1. Te smalle brug voor lopen en fietsen in 2 richtingen
2. Fietsparkeren ouders
3. Oneigenlijk halen en brengen met de auto
4. Nog steeds veel kruisend (vracht)verkeer, ook Meerlanden
5. Teveel ruimte voor nietjes, te weinig loopruimte
6. Einde fietspad onoverzichtelijk
7. Ruimte voor uitgaande klassen en halende ouders
8. Rijrichting parkeerplaats verkeerd om
9. Geen fietsruimte, herinrichting Sportlaan
10. Bouwplaats en bouwverkeer AW Groep
11. Geen logische fietsroute voor parkeren bij sportvelden

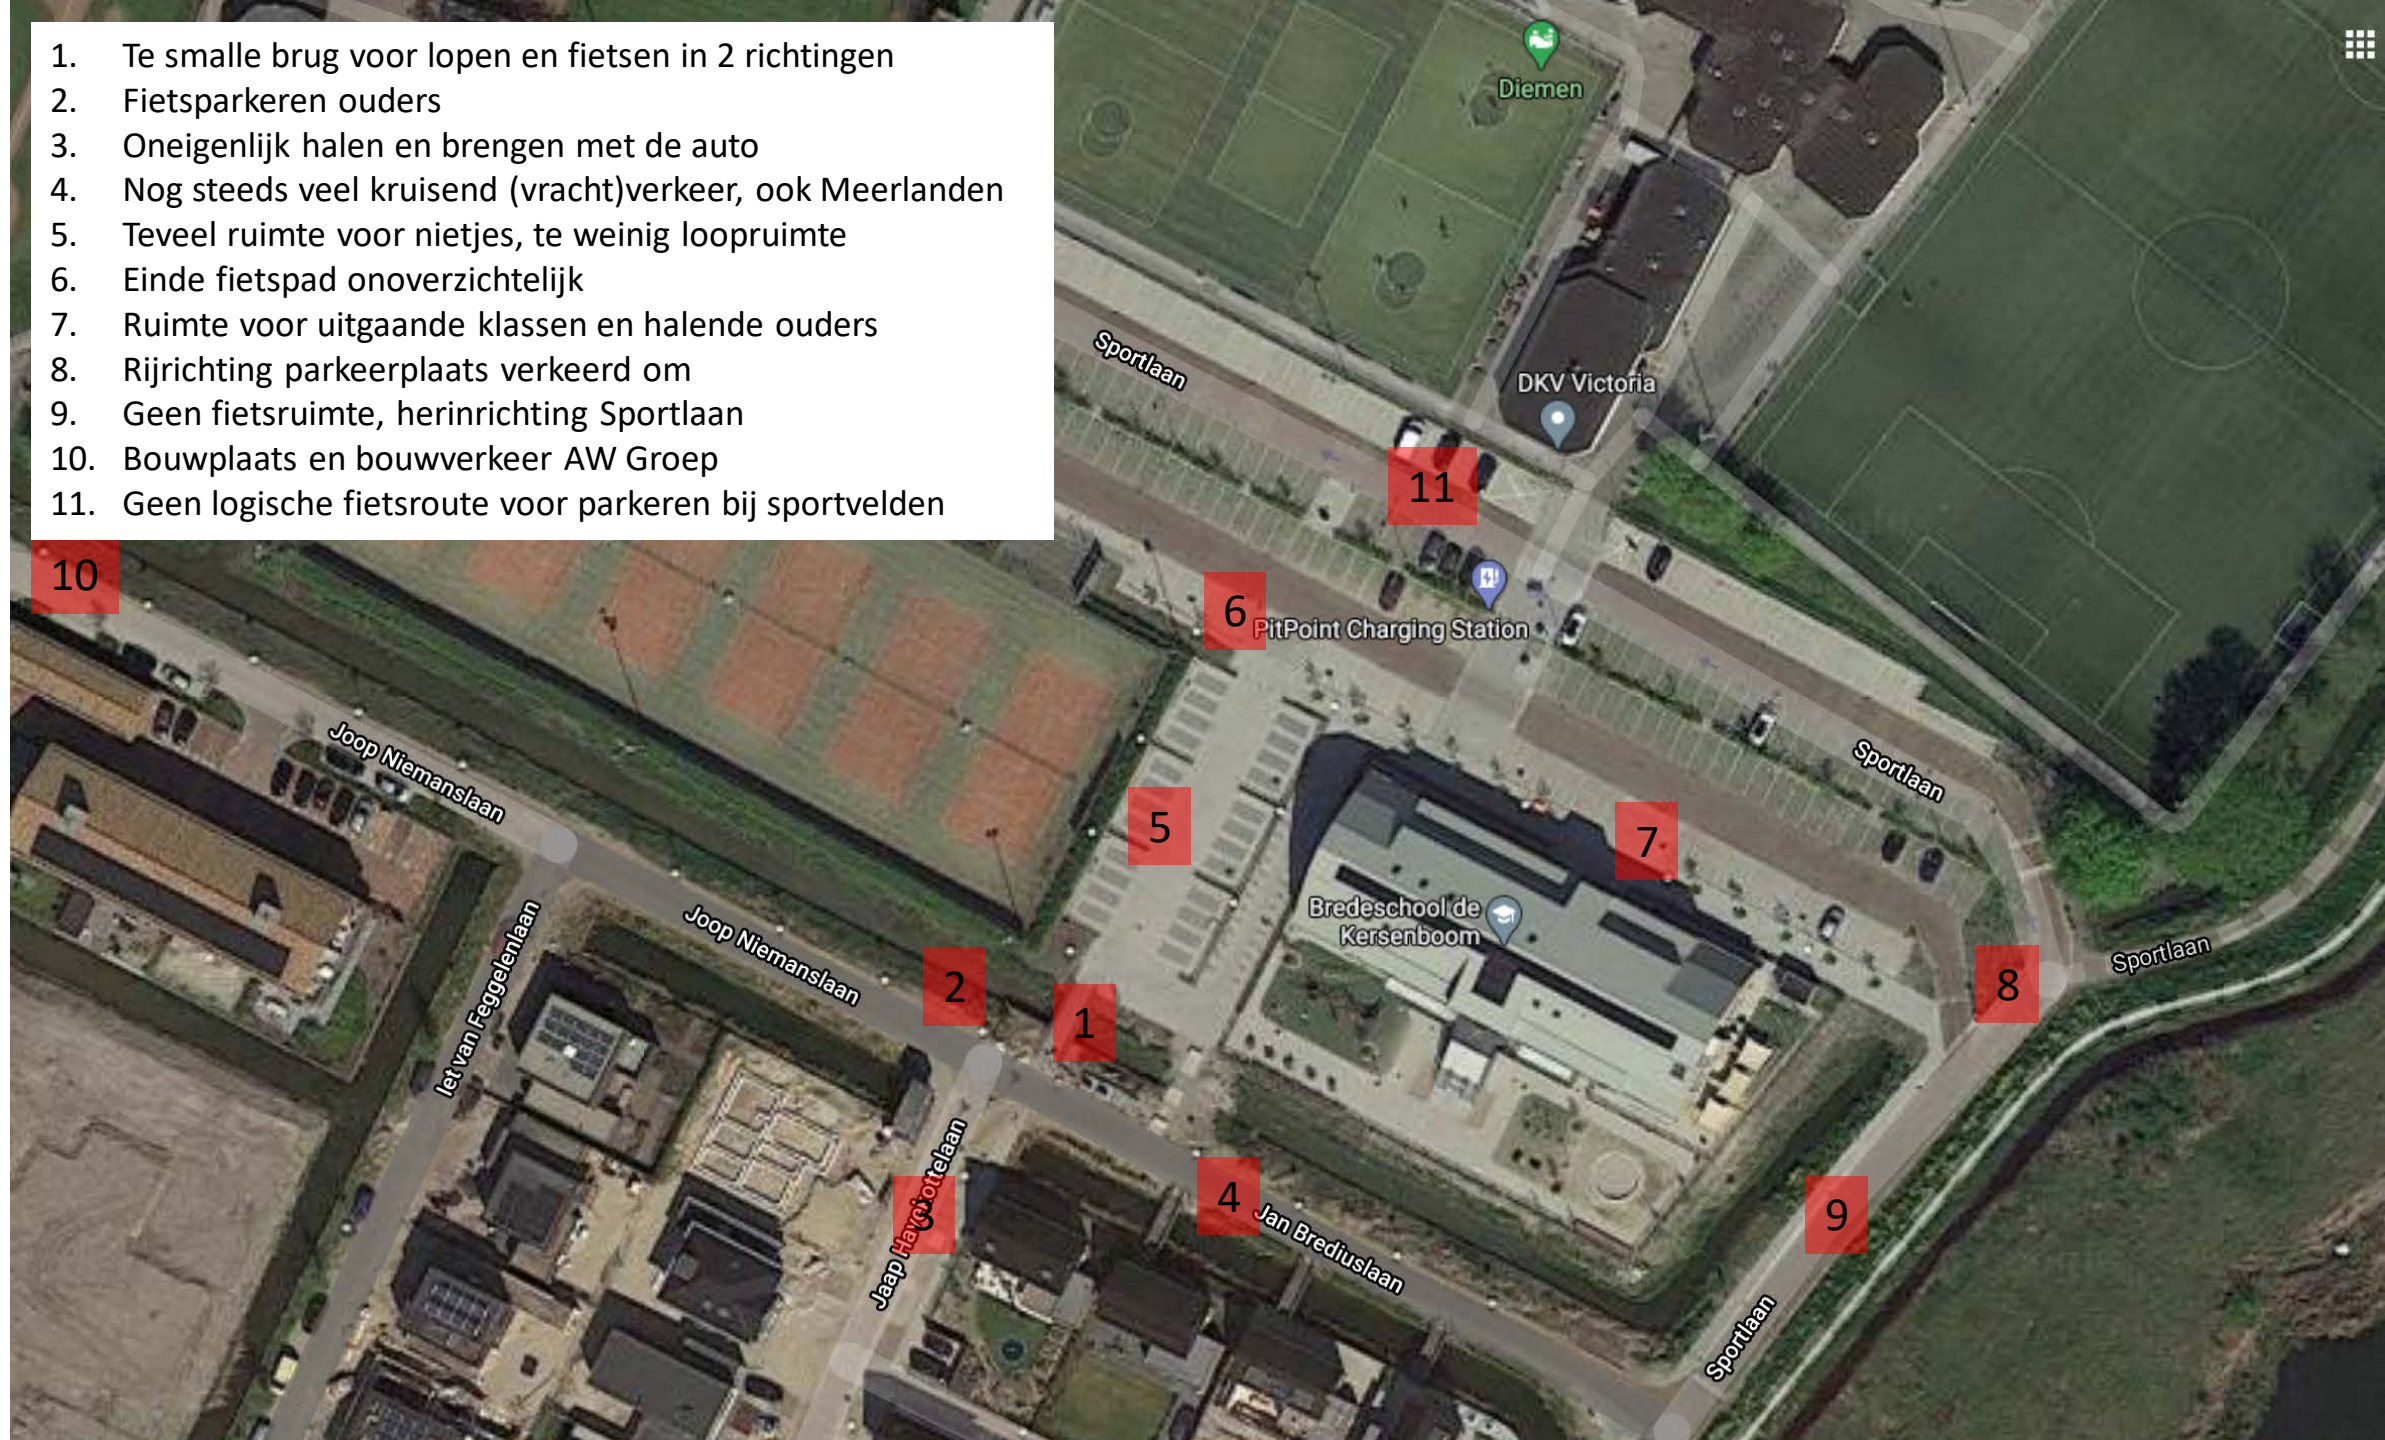
- 12. Verkeerslichten staan verkeerd afgesteld
- 13. Uitrit/Inrit Tolhek bij Keulse Vaart onoverzichtelijk
- 14. Onvoldoende ruimte om met veel fietsende ouders & kinderen voorrang te verlenen + helling naar beneden

1. Te smalle brug voor lopen en fietsen in 2 richtingen: De 2 meter brede brug is bedoeld voor zowel voetgangers als fietsers. Op de haal en breng momenten geeft dit onvoldoende ruimte wat leidt tot gevaarlijke situaties. Hier komt nog de extra complicerende factor bij van het hoge aandeel beginnende weggebruikers. Dit is nog los van de huidige Corona situatie waarin het hier volstrekt onmogelijk is om anderhalve meter afstand te houden. Voorstel is om de bestaande brug voor voetganger te reserveren (deze ligt exact in het verlengde van stoep en een tweede brug te plaatsen ten behoeve van fietsers in het verlengde van de Havekottelaan aan de zuidzijde en het fietspad aan de noordzijde.

2. Fietsparkeren ouders: 1 van de manieren om de druk op de brug te verlichten is dat ouders hun fiets al aan de zuidzijde van het water kunnen neerzetten. Hierdoor neemt het aandeel fietsers op de brug af. Deze situatie is spontaan ontstaan en tevens wenselijk en verdient daarom facilitering/formalisering in de vorm van ruimte (bestrating) voor fietsparkeren.

3. Oneigenlijk halen en brengen op de Havekottelaan. Ondanks herhaaldelijk oproepen van de school en ouders die elkaar aanspraken (met alle gevolgen van dien), blijven teveel ouders van de Havekottelaan gebruik maken om hun kinderen te halen en brengen van school. Dit verstoort het basisidee achter de bereikbaarheid van de school: langzaam verkeer kan veilig via de Havekottelaan, auto's gaan via de Sportlaan. Voorstel is om de Havekottelaan éénrichtingsverkeer te maken (van noord naar zuid).

4. Kruisend verkeer van de Jan Bredius. De hoofdroute voor langzaam verkeer kruist de Jan Bredius. Op de Jan Bredius zelf is nog altijd veel vrachtverkeer. Ook hier zou gedacht kunnen worden aan éénrichtingsverkeer. DE breedte van de straat is totaal niet berekend op 2 richtingsverkeer. Daarnaast zou het wenselijk zijn om de oversteek in het verlengde van Havekottelaan naar de brug beter te markeren.

5. Looproute langs het nieuwe noodgebouw. Momenteel is niet alleen de brug te krap, maar ook het fietspad ten noorden daarvan wordt door zowel fietsers als voetgangers gebruikt. 1 van de oorzaken hiervan is het feit dat er geen goed begaanbare looproute is dichters langs de noodlokalen. En dat terwijl daar wel genoeg ruimte is. Het probleem is namelijk dat hier fietsenrekken en fietsnietjes in de weg staan. Voorstel is om de nietjes en rekken daar weg te halen en op andere plekken te verdichten. De nietjes staan nu op een eigenaardig grote afstand van elkaar, die kunnen veel dichters op elkaar geplaatst worden. Daardoor zal er in totaal geen fietsparkeerruimte verloren hoeven gaan.

6. Einde fietspad onoverzichtelijk. Het fietspad eindigt op het parkeerterrein op een onoverzichtelijk punt. Automobilisten verwachten hier geen fiets- (en op dit moment ook loop-) verkeer van rechts. Hier is samenhang met knelpunt 11.

7. Ruimte voor ophalen van kinderen tijdens coronacrisis. Ouders ervaren hier nog steeds te weinig ruimte. De anderhalve meter afstand is hier niet te handhaven. Daarnaast is er geen scheiding met het autoverkeer van parkeerplaats. De school heeft geen capaciteit voor het plaatsen en weghalen van de hekken (en dat is logisch). Omdat het hier openbaar terrein is, heeft de gemeente een verantwoordelijkheid in het garanderen van de veiligheid. Hier is samenhang met knelpunt 8.

8. Rijrichting parkeerplaats. Bij het halen van de kinderen arriveren de ouders vóór 2 uur, wanneer het nog rustig is omdat de kinderen nog in het schoolgebouw zijn. Om 2 uur gaat de school uit en stroomt het uitrijgedeelte van de parkeerplaats (de zuidoosthoek) vol met kinderen en ouders. Wanneer de eerste ouders hun kind hebben opgehaald, moeten alle auto's weer door die zelfde menigte om weg te rijden. Met het omdraaien van de rijrichting op de parkeerplaats (aan de zuidkant erin, aan de noordkant eruit) wordt dit probleem verholpen. Een eerder argument om dat niet te doen vervalt in de praktijk. Er zou namelijk dan meer gekruist moeten worden op de Sportlaan bij het inrijden van de parkeerplaats. Deze vertraging is echter nu ook al het geval omdat de parkeerplaats niet verlaten kan worden wanneer er over de Sportlaan tegemoetkomend verkeer (in noordelijke richting) aankomt omdat dat bocht (en rijbaan op de Sportlaan) te krap is om die bocht bij het uitrijden te maken zonder de tegenligger te raken.

9. Om de brug te ontlasten worden de kinderen in het hogere groepen gevraagd om niet over de brug te rijden maar om te rijden via de stoep van de Sportlaan. Omdat daar ook voetgangers lopen met kleine kinderen leidt ook dat tot onveilige situaties. Met de aanstaande herinrichting van de Sportlaan zou het goed zijn om meer ruimte voor fietsers op de Sportlaan te creëren. Dit zou kunnen door aanleg van een fietsstraat of door wegmarkering van fietspaden aan beide zijden van de weg met een versmalde strook in het midden voor autoverkeer. Ook de fietsende jongeren van en naar de sportclubs zouden hier in het weekend van profiteren.

10. Bouwplaats AW groep. De bouwplaats aan het eind van het einde van Joop Niemanslaan leidt nog steeds tot veel overlast. Dat verkeer houdt zich nog steeds niet aan de afspraak om daar niet te rijden bij de haal en brengmomenten van school. Die grote 10x8 vrachtwagens (50 ton!) zorgen echt voor gevaarlijke situaties. We gaan er van uit dat met het afronden van de Oost-West as over een paar weken deze bouwplaats/opslag ook wordt opgeheven.

11. Fietsroute sportclubs onlogisch. Het bij punt 6 benoemde einde van het fietspad leidt ook voor de bereikbaarheid van de sportclubs tot een eigenaardige situatie. Formeel gezien zouden fietsers naar de sportclubs toe vanaf het fietspad rechtsaf moeten fietsen, helemaal het parkeerterrein af om vervolgens linksaf weer het parkeerterrein op te rijden om bij de fietsenrekken van de sportclubs te komen. Om knelpunt 6 en 11 tegelijk op te lossen zou een soortgelijke verhoging en doorsteek kunnen worden aangebracht zoals 50 meter oostelijker ook voor voetgangers is gedaan.

12. VRI oversteek Muiderstraatweg onlogisch ingeregeld. De voetgangersoversteek bestaat uit 3 delen. In sommige gevallen blijft het middelste deel (trambaan) onlogisch lang op groen terwijl de 2 delen over de rijbanen alweer op rood zijn. Dit zorgt voor verwarring en gevaarlijke situaties.

13. Hoek Keulse Vaart – Tolhek. Deze hoek is onoverzichtelijk. Te meer omdat (elektrische) fietsen en brommers veel snelheid maken over de Keulse Vaart leidt dit tot gevaarlijke situaties. Een gevarenmarkering in bijvoorbeeld de vorm van zigzagstrepen zou weggebruikers hierop kunnen attenderen.

14. Onvoldoende opstelruimte. In combinatie met knelpunt 13 leidt onvoldoende opstelruimte tot de situatie waarbij fietsers die gebruik maken van de oversteek van de Muiderstraatweg wachten op de Keulse Vaart en daar de doorgaande route blokkeren. Ook hier is de snelheid van de weggebruikers op de Keulse Vaart een risico verhogende factor.
